Amendment 1

**Specification for radio disturbance and immunity  
measuring apparatus and methods –**

**Part 2-1:  
Methods of measurement of disturbances and  
immunity – Conducted disturbance measurements**

**Figure D.1 – Weighting function of a 10 ms pulse for peak ("PK") and average detections with ("CISPR AV") and without ("AV") peak reading; meter time constant 160 ms**

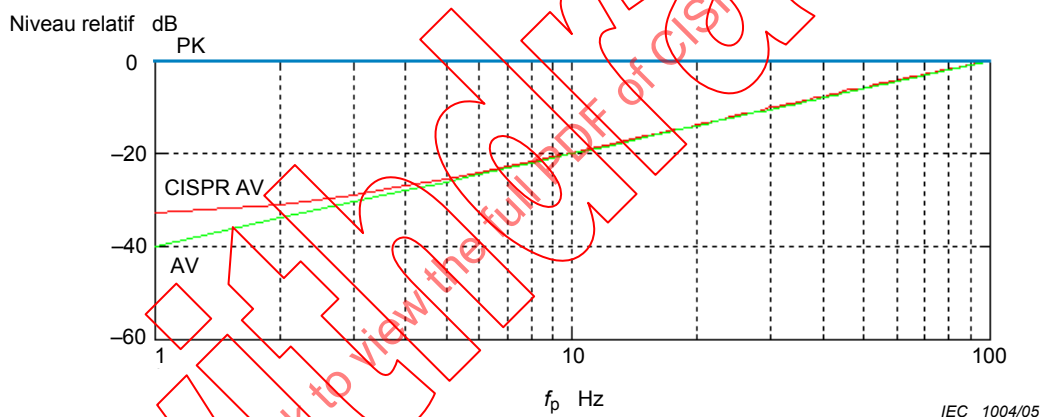
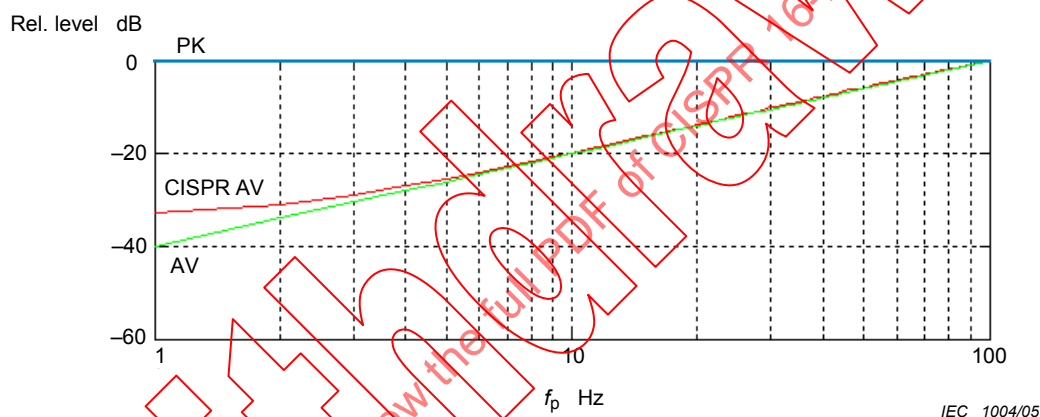
This applies however only for pulse repetition frequencies of 5 Hz or less. For all higher pulse widths and modulation frequencies, higher video filter bandwidths may be used (see D.1.1). Figures D.1 and D.2 show the weighting function of a pulse with 10 ms pulse duration versus pulse repetition frequency  $f_p$  with peak reading ("CISPR AV") and with true averaging ("AV") for meter time constants of 160 ms (Figure D.1) and 100 ms (Figure D.2).
